TITLE: Sheet_2		REV: 1.0
	Company: Your Company	Sheet: 1/1
	Date: 2023-12-15 Drawn By: Denjhang

TITLE: Sheet_1		REV: 1.0
	Company: Your Company	Sheet: 1/1
	Date: 2023-12-15 Drawn By: Denjhang

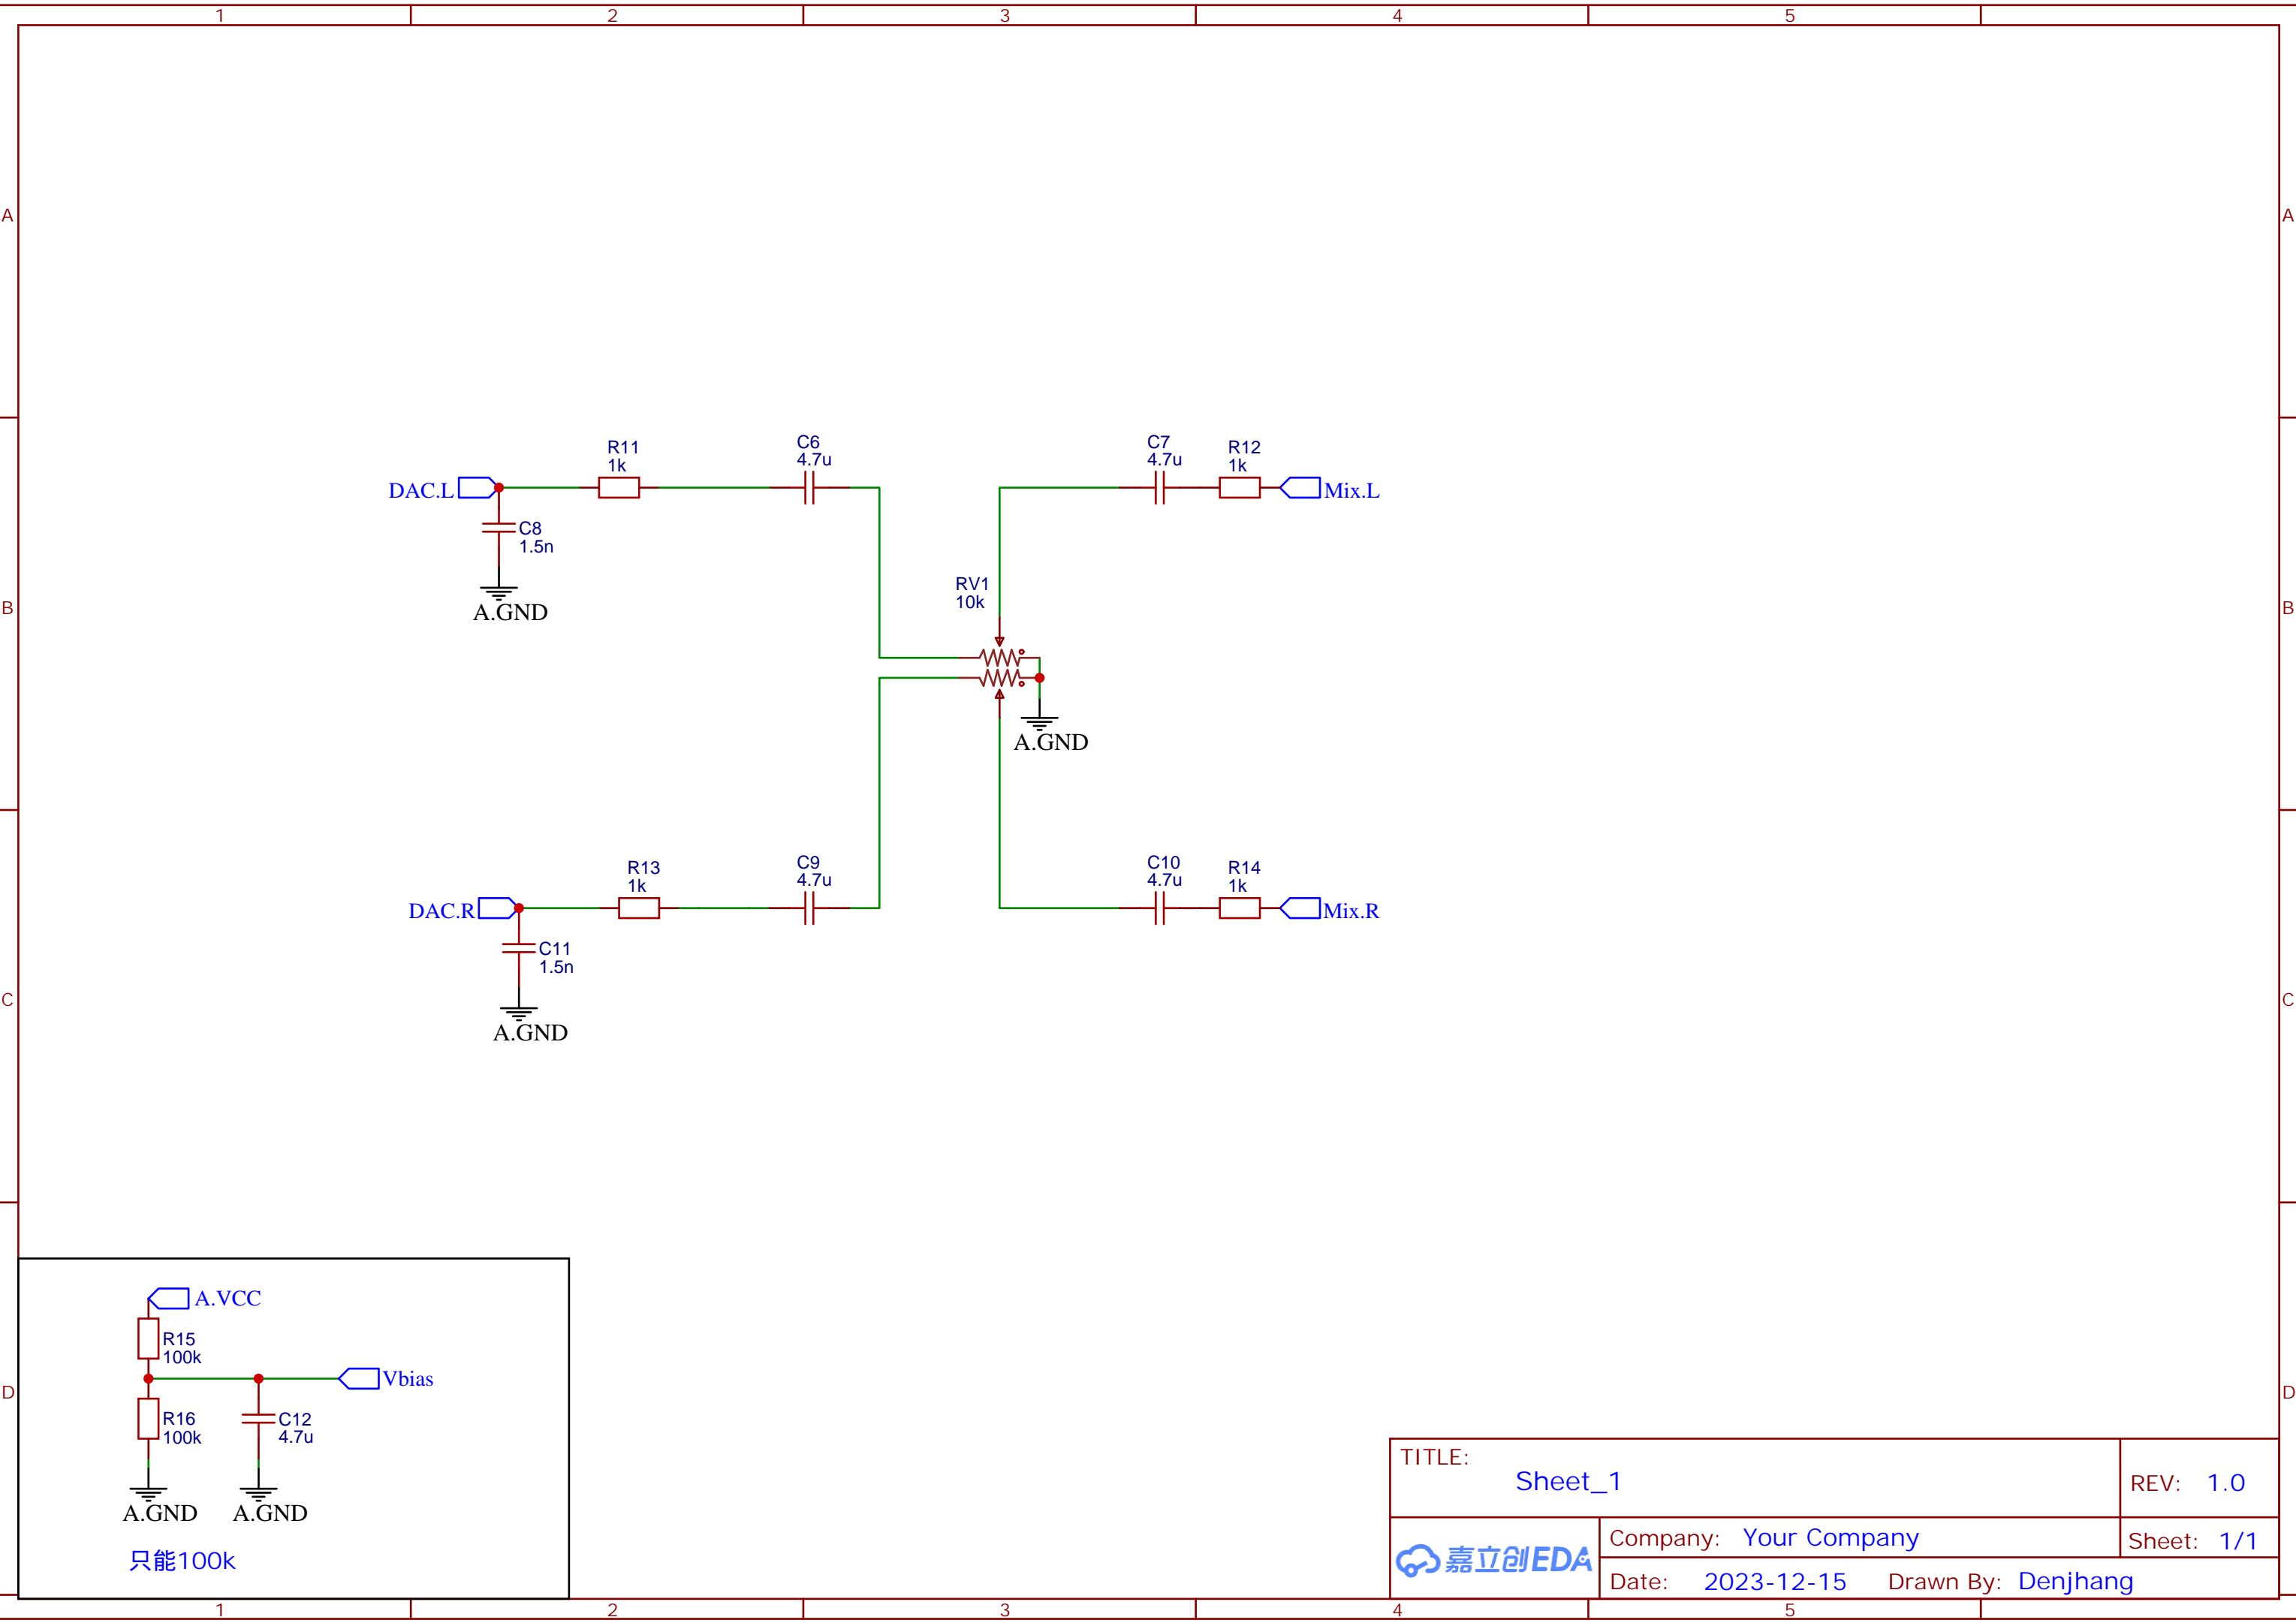
- 1.恢复60TK，双焊盘
- 2.Vbias已添加
- 3.滤波电容已添加，精简
- 4.恢复SSG放大器，照抄v0.1
- 5.更新rebirth封装
- 6.扩大SOJ封装
- 7.恢复v0.1版本音频电路

- 1.经测试60J运行不正常，直接删除(并没有不正常)
- 2.60TK封装改小
- 3.删除SSG运放，照抄YMZ284的
- 4.修正运放位号
- 5.删除MCLK选择开关
- 6.所有贴片放背面，包括晶振

- 1.经测试v0.4版本很好，ADPCM声音异常是YM2608损坏导致
- 2.删除缓冲级双运放

- 1.3V3晶振供电
- 2.精简电容
- 3.LED等位置标准化

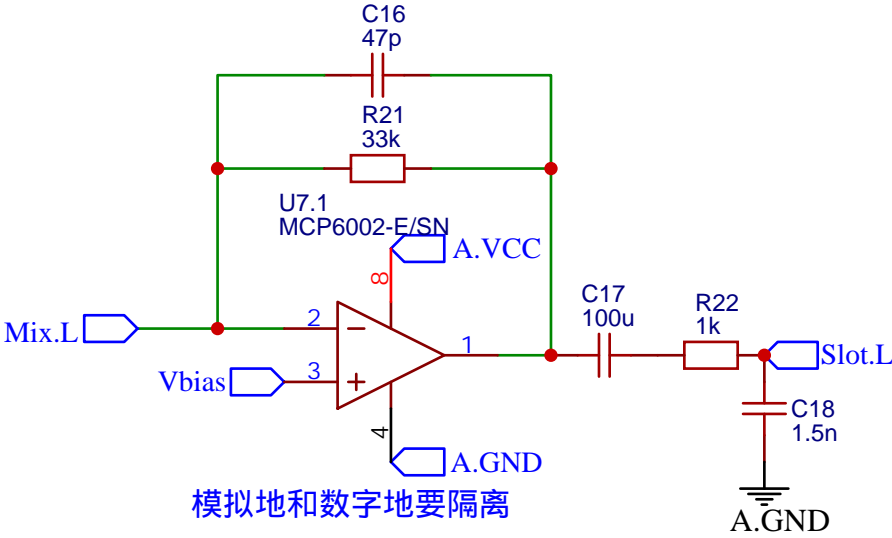
R23 , 25最好换成33K

模拟地和数字地要隔离

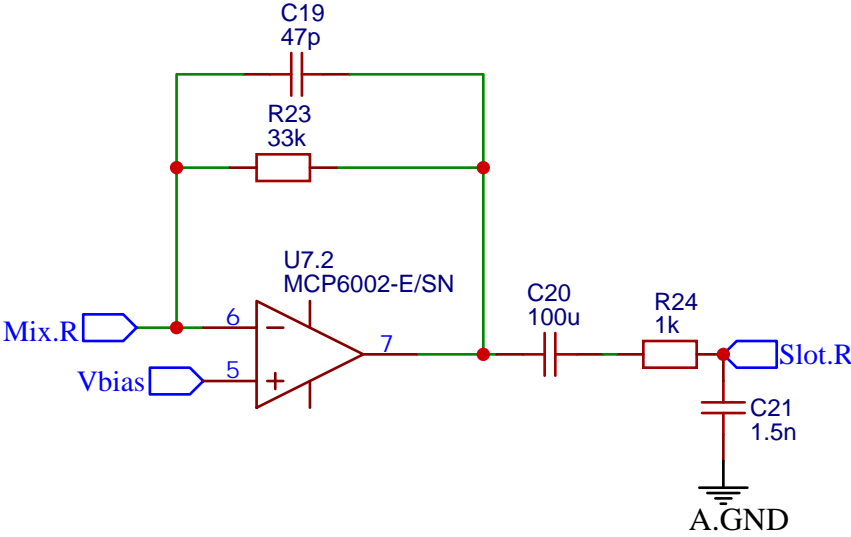
运算放大器编号错乱

FM音量小，考虑加大R23，R25=10k~20k
电压低于4.5v时，出现失真和破音。
